平成21年6月10日

サミ一株式会社
代表取締役社長 中山 圭史

ぱちんこ遊技機における不正対策のお願いについて

2 不正防止対策の内容

(1) 接続端子板カバー

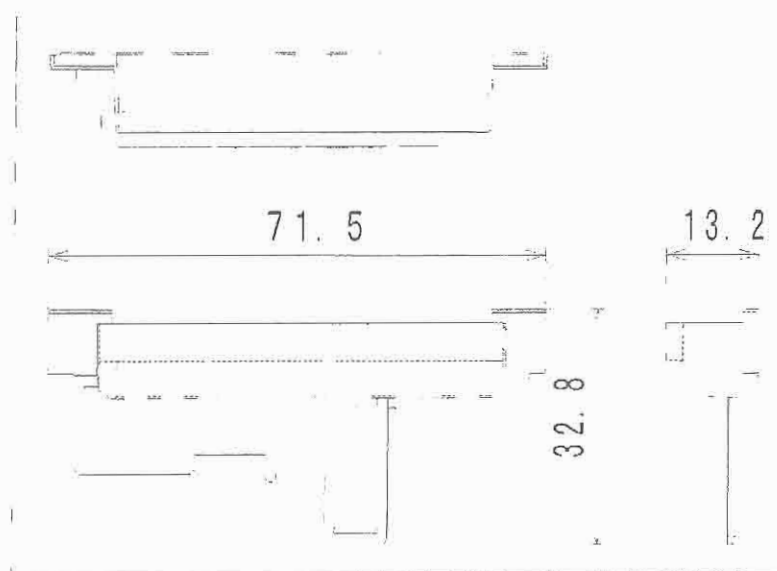
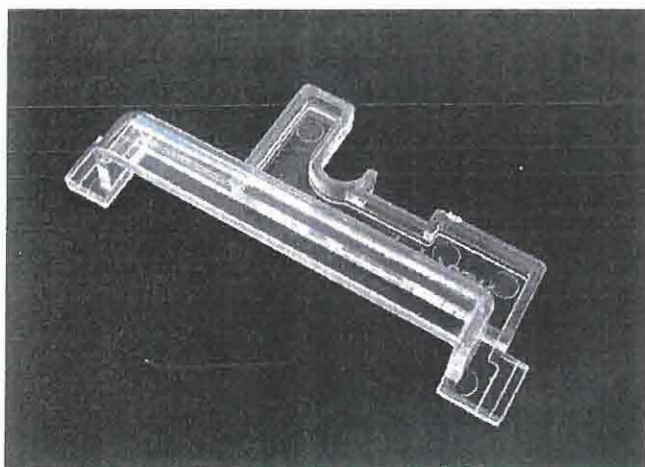
接続端子板に実装された、コネクタの周辺部分を2個の樹脂パーツ「対策部品A」と「対策部品B」で覆い、コネクタピン及び基板パターン上において、異物との不正な接触を防止します。

名称	材質	備考
対策部品A	ABS 樹脂 JIS-K6934	接続端子板の部品面側に装着します。
対策部品B	ABS 樹脂 JIS-K6934	「対策部品A」の装着後、接続端子板半田面側に挿入して嵌め込みます。

(2) 接続端子板カバーの写真および寸法

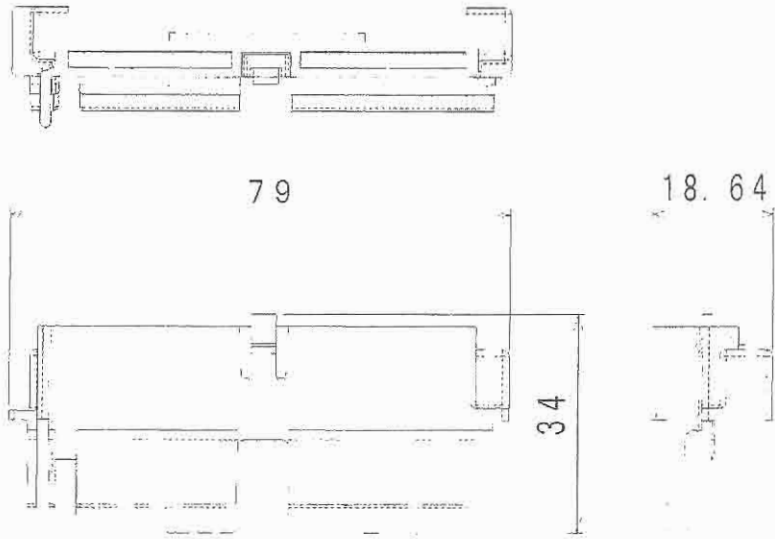
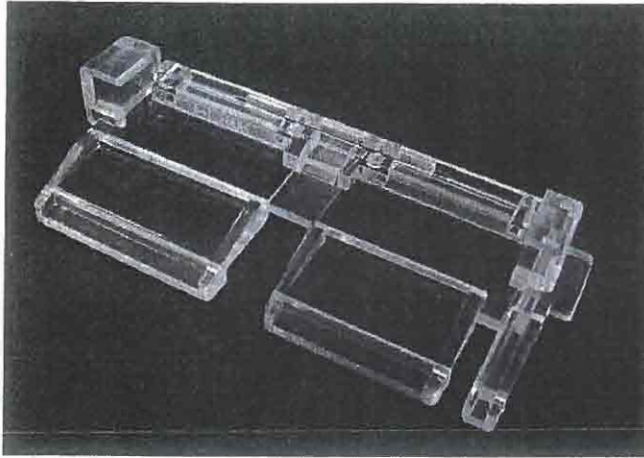
ア 対策部品A

イ 対策部品B

4 不正対策部品を取り付けた状態の写真

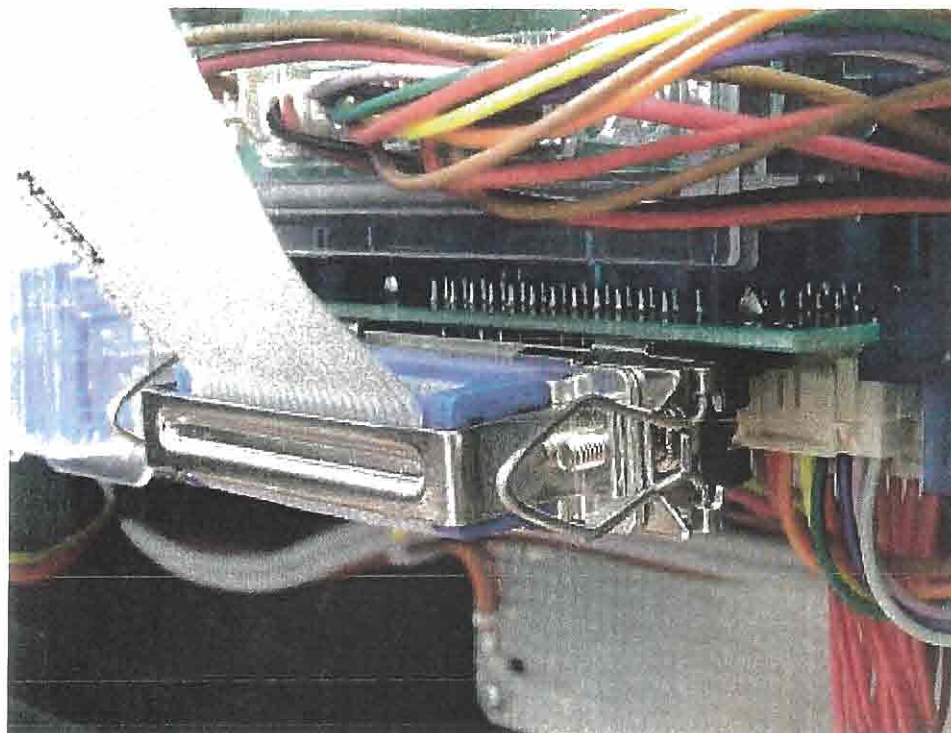
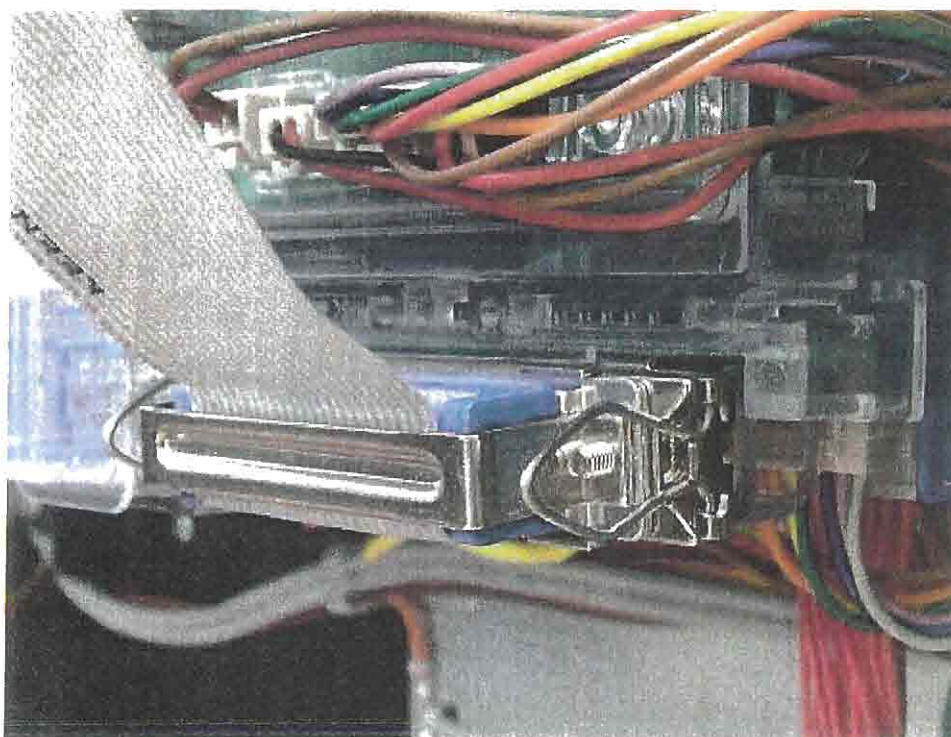
接続端子板カバーを取り付ける前

接続端子板カバーを取り付けた状態
